工事請負変更契約 報告書（企業局 上水道課）

経済建設委員会資料
令和8年5月19日提出

事業名	工 事 名	受注者名	変更契約金額	変更増減額	原契約金額	落札率	変更契約工期	原契約工期
水道	上三緒地区配水管布設 替工事	株式会社 三英工業	66,520,300円	7,932,100円	58,588,200円	90.59%	—	令和 7年 6月19日 から
			うち消費税 6,047,300円	うち消費税 721,100円	うち消費税 5,326,200円		—	令和 8年3月27日 まで

事業名	工 事 名	受注者名	変更契約金額	変更増減額	原契約金額	落札率	変更契約工期	原契約工期
水道	津原導水管布設替 (3工区)工事	有限会社 千歳工業	－ うち消費税 －	－ うち消費税 －	79,031,700円 うち消費税 7,184,700円	90.85%	令和 7年 6月12日 から 令和 8年 6月30日 まで	令和 7年 6月12日 から 令和 8年 3月31日 まで

上三緒地区配水管布設替工事 位置図

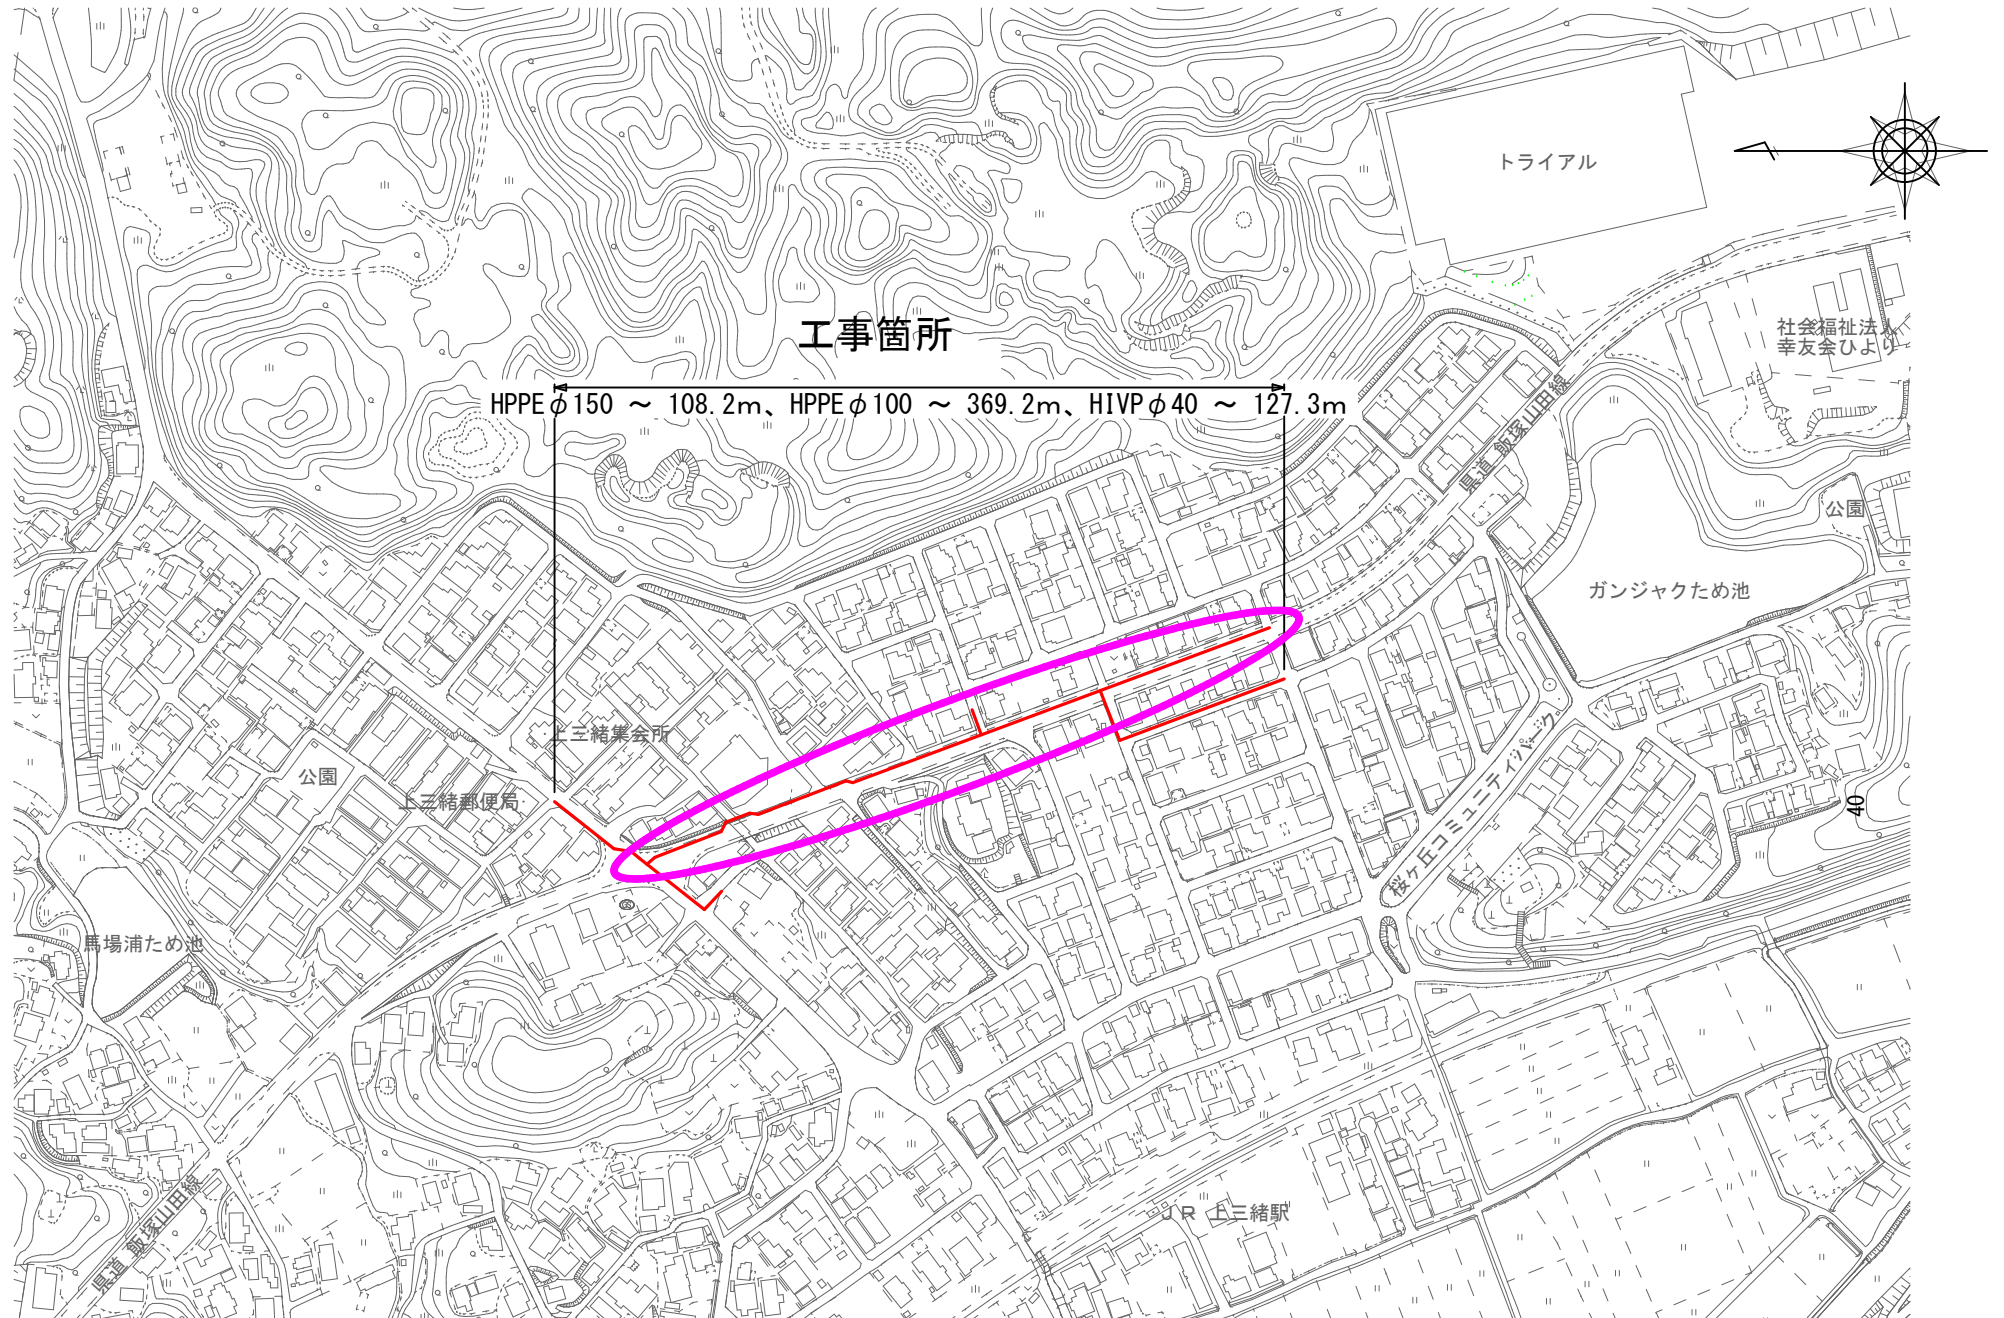
掘削の結果、上層路盤下に鉋滓が敷設されていたことから、その範囲及び厚さを調査した結果、県道施工区間において平均厚さ40cmであることが確認されたため、ボーリング調査工及び舗装版切断工を増工したことによる変更。また、その他精査による数量変更によるもの。

津原導水管布設替(1工区)工事 位置図

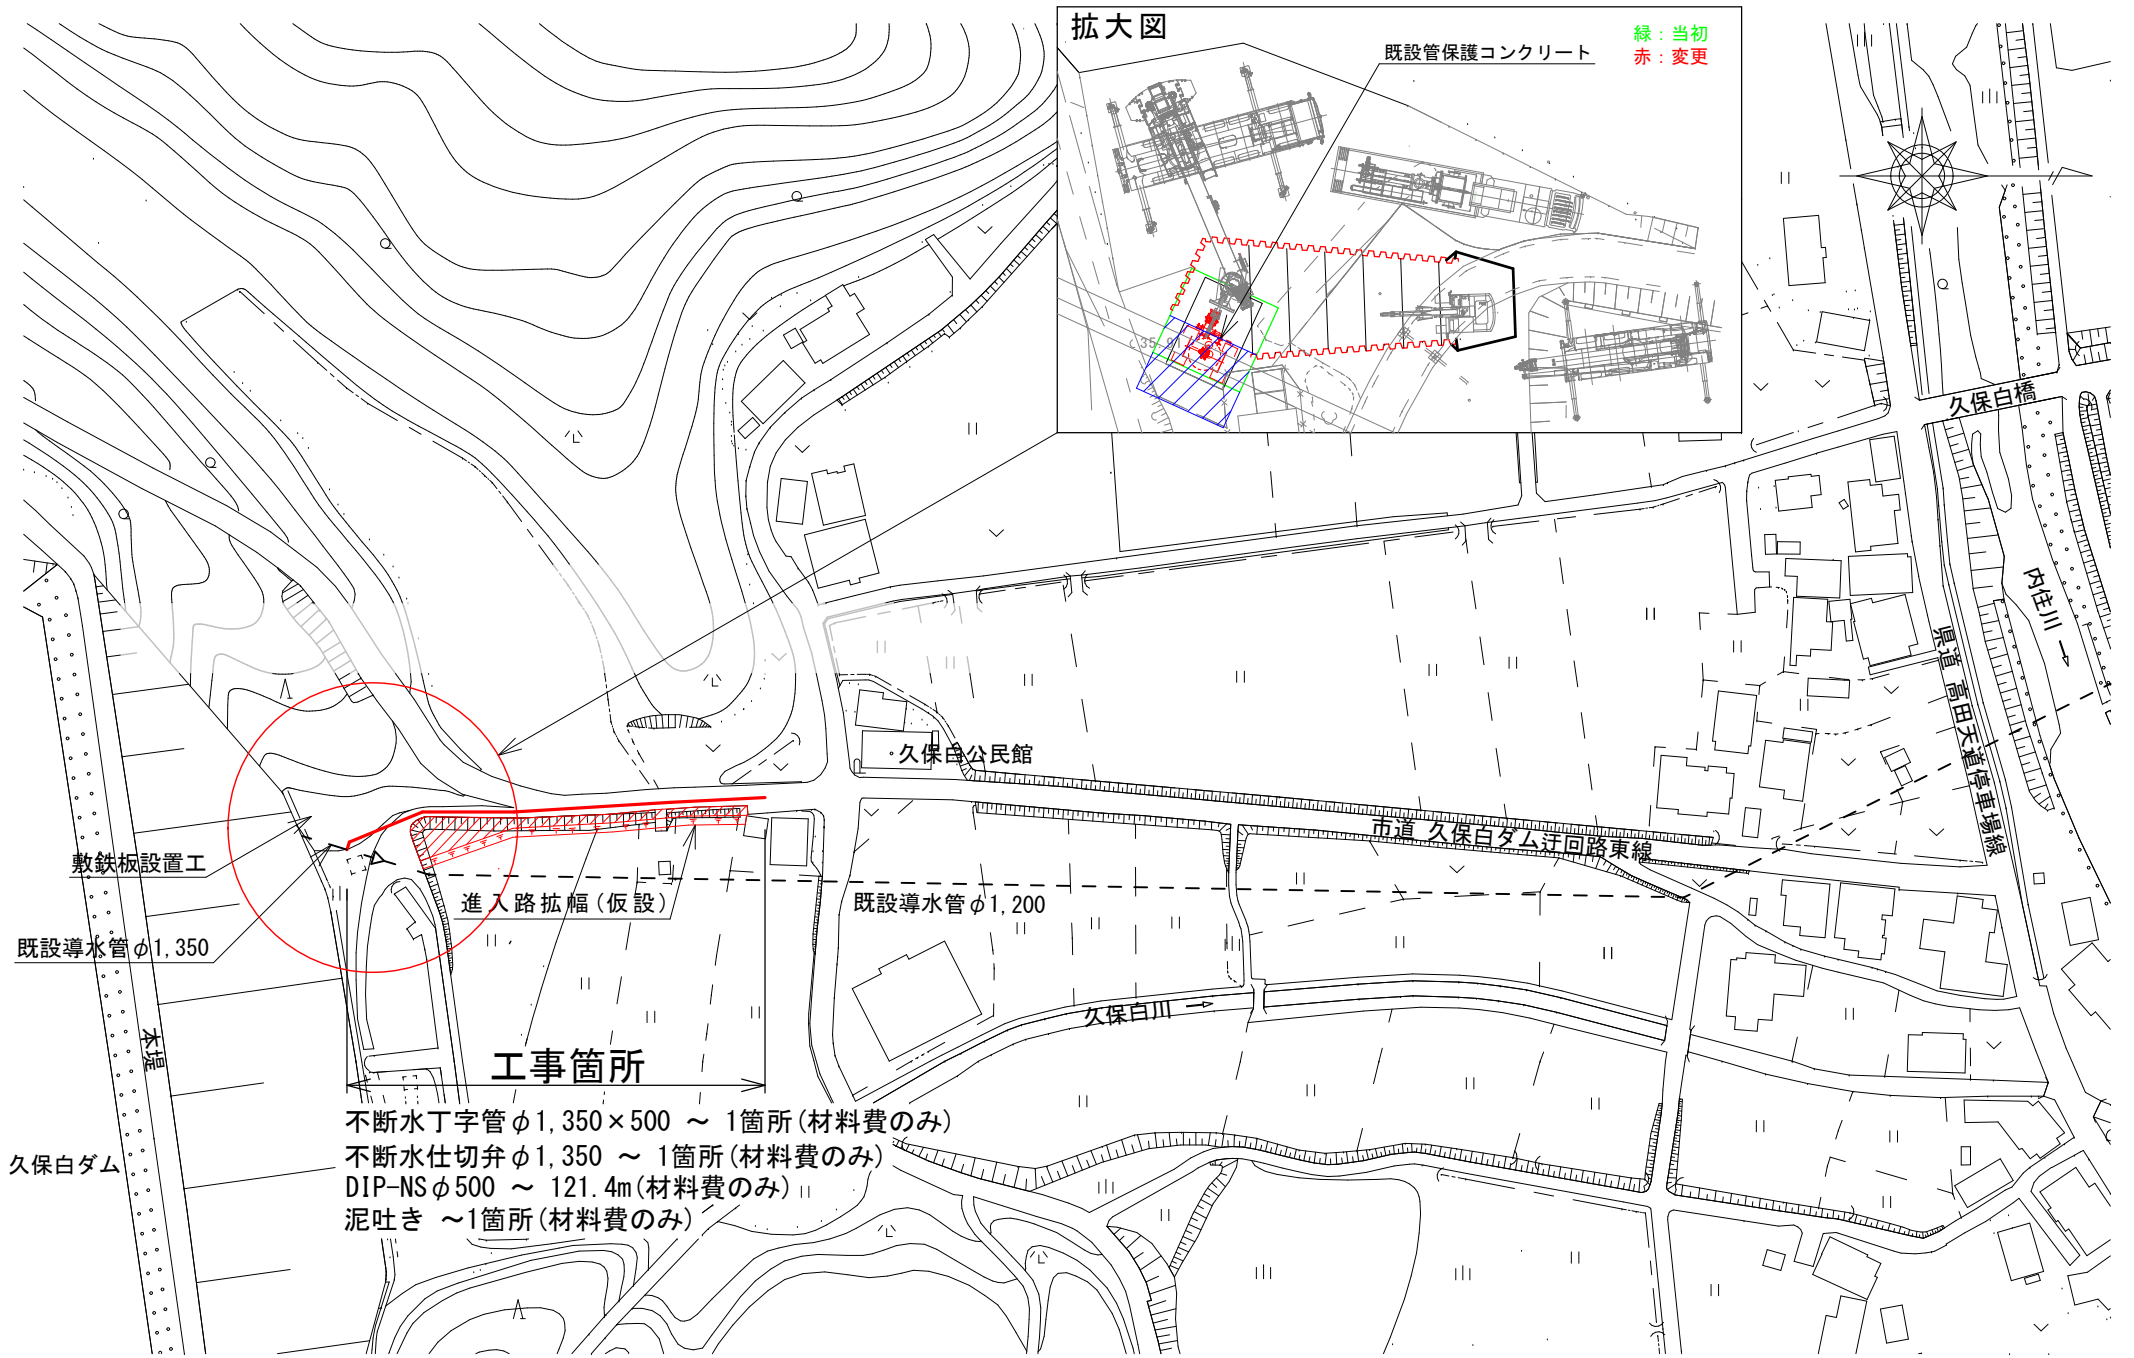
掘削の結果、水位が高く、軟弱地盤であったことから、土留工等の工法を変更したことによる増。また、土留工等の工法検討に期間を要したため、工期内の不断水材料等の設置ができなかったことにより設置費用等の減額を行うもの。その他精査による数量変更によるもの。

緑：当初
赤：変更
